# Porsgrunn kommune

Arkivsak-dok. 18/09371-38  
Saksbehandler Maja Mercina

## Reguleringsplan for Vestsiden terrasse – sluttbehandling

Alternativ med 6 etasjer

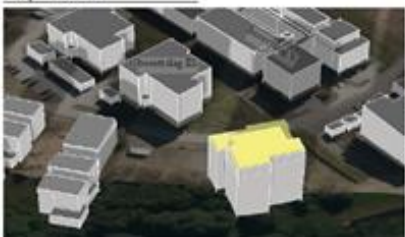
Sol- og skyggestudiene viser at solforhold blir redusert i forhold til dagens situasjon på grunn av høyden på foreslått leilighetsbygg (BB1). Skygge fra leilighetsbygning i seks etasjer treffer det nærmeste nabolaget, Vestsiden Hageby borettslag III (gbnr. 123/747), mellom kl. 18-19:00 i juni (sommersolverv), mens Vestsiden Hageby borettslag V (gbnr. 123/751) får skygge på fasader etter kl. 19:00 og rundt kl. 21:00 blir mesteparten av fasadene i vest og sør liggende i skygge. Modell med redusert høyde viser at bebyggelsen i fire etasjer vil fortsatt kaste skygge på Vestsiden Hageby borettslag V etter kl. 18:30, men i mindre grad. Dersom blokken hadde vært redusert enda mer (tre etasjer) ville den kun kaste skygge på borettslags fasader etter kl. 20:00. Etter kl. 21:00 vil kun halvparten av fasader for borettslag V i vest og sør skyggelegges.

Rådmannen vurderer at en blokkbebyggelse på fire etasjer til å gi en vesentlig bedre situasjon for eksisterende bebyggelse sammenliknet med et bygg på seks etasjer når det kommer til sol/skygge. Dette kommer klart frem på de illustrasjonene under, hvor ny bebyggelse og skyggevirkning er vist med henholdsvis et bygg på 3, 4 og 6 etasjer.

- Rådmannen anbefaler reduksjon av høyder (fra seks til fire etasjer) på leilighetsbygg (BB1). Ved å vedta maks fire etasjer vil leilighetene sikres god bokvalitet i forhold til støy, samtidig som fire etasjer bedre tilpasser seg eksisterende bebyggelse og sikrer disse bedre solforhold. Et bygg på seks etasjer vil gi uheldig skyggevirkning på eksisterende bebyggelse.
